Mission régionale d'autorité environnementale  
ÎLE-DE-FRANCE

**Avis délégué  
sur le projet de ZAC des Tartres Sud  
Saint-Denis - Pierrefitte - Stains (93)**

N° APPIF-2022-010  
en date du 16 février 2022

**Figure 3** Plan masse des quartiers habitables et des équipements au sein du projet (source : étude d'impact, p. 44 et 51)

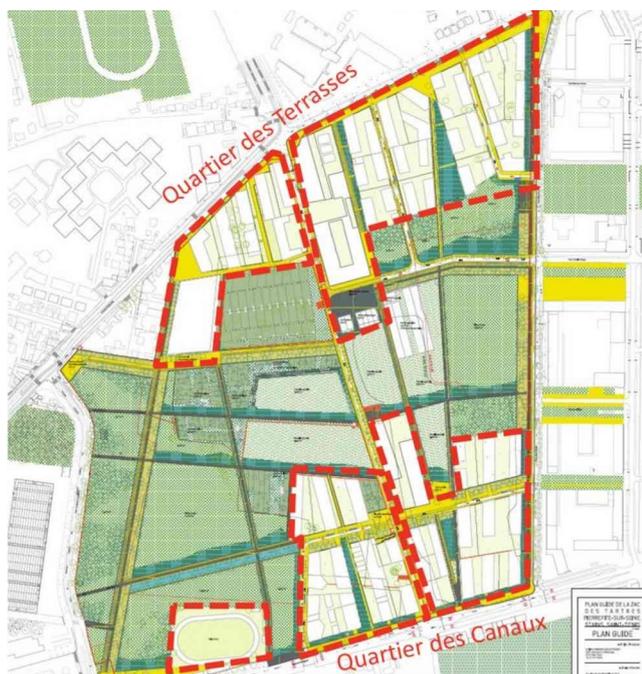
La crèche, non représentée sur le plan masse (fig.2), sera implantée d'après l'étude d'impact (p. 270 et 281), en rez-de-chaussée d'immeubles de logements avenue Stalingrad du côté des Archives et du métro.

Illustration 3: Phasage de réalisation de la ZAC (source : étude d'impact)

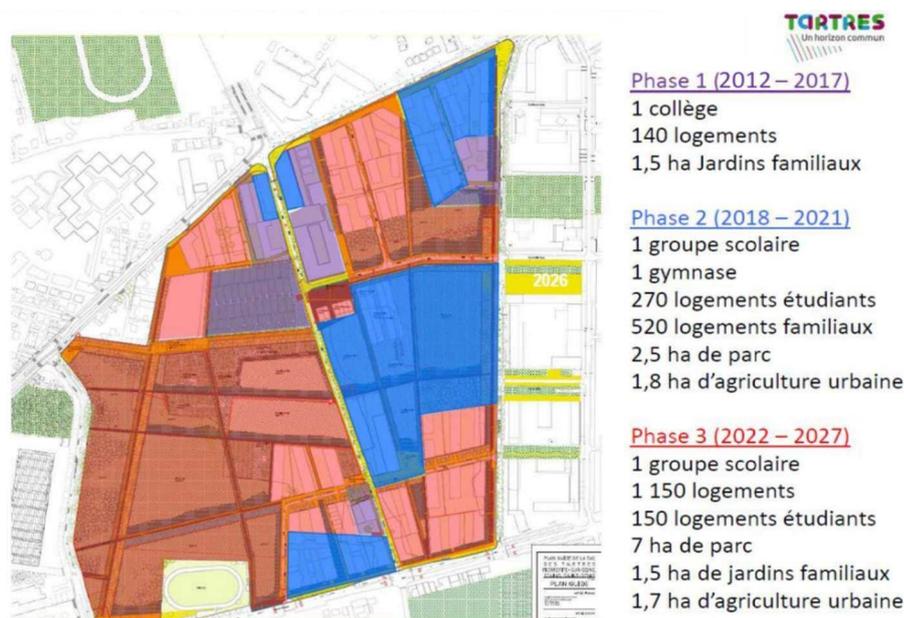
À ce jour, la première phase du projet a été réalisée. La phase II est engagée, avec la réalisation de l'école Lucie Aubrac et la commercialisation de plusieurs opérations de logements, dont la livraison ne semble pas achevée alors que la phase devait être terminée fin 2021. Pour la MRAe, il convient d'actualiser les informations de phasage des phases 2 et 3.

- actualiser les informations de phasage et de programmation ;
- préciser les capacités de stationnement totales prévues en infrastructure et en superstructure pour les voitures, les deux roues motorisés et les vélos.
